Sustitución de las poleas tensoras 531 0069 10 y 531 0071 10 por 531 0250 10

Fabricante:
Renault, Jeep

Motor: J8S 2.1 D, 2.1 TD

N.º LuK AS: 531 0250 10

Fig. 1: Representación de la sustitución

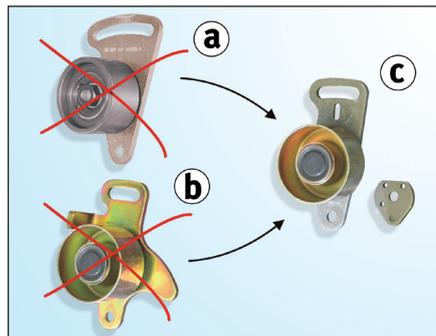
Las poleas tensoras **531 0069 10** y **531 0071 10** ya no se suministran, se han sustituido por la polea tensora **531 0250 10** (ver **fig. 1**).

La polea tensora **531 0250 10** consta de dos partes:

- Polea tensora con base de soporte
- Placa distanciadora

- a)** Polea tensora 531 0071 10
b) Polea tensora 531 0069 10
c) Polea tensora **531 0250 10**

Fig. 2: Vista general de la transmisión

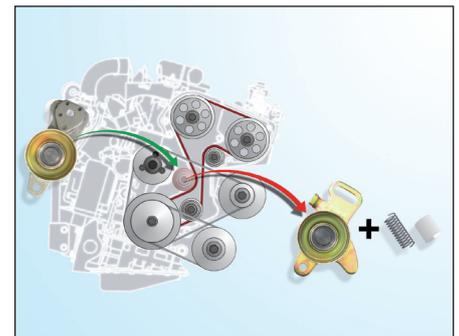
Instrucciones para la correcta instalación:

1. Colocar el motor en posición según las indicaciones del fabricante
2. Desmontar la polea tensora antigua (el muelle y el casquillo ya no son necesarios)
3. Montar la polea tensora nueva (se pueden reutilizar los tornillos)
4. Tensar la correa dentada con la herramienta prevista para ello
5. Apretar los tornillos de fijación siguiendo las indicaciones del fabricante
6. Girar el cigüeñal dos vueltas manualmente en el sentido de giro del motor
7. Comprobar la tensión de la correa dentada con un aparato de medición adecuado y corregirla si es necesario (repetir los pasos de 4 a 6)
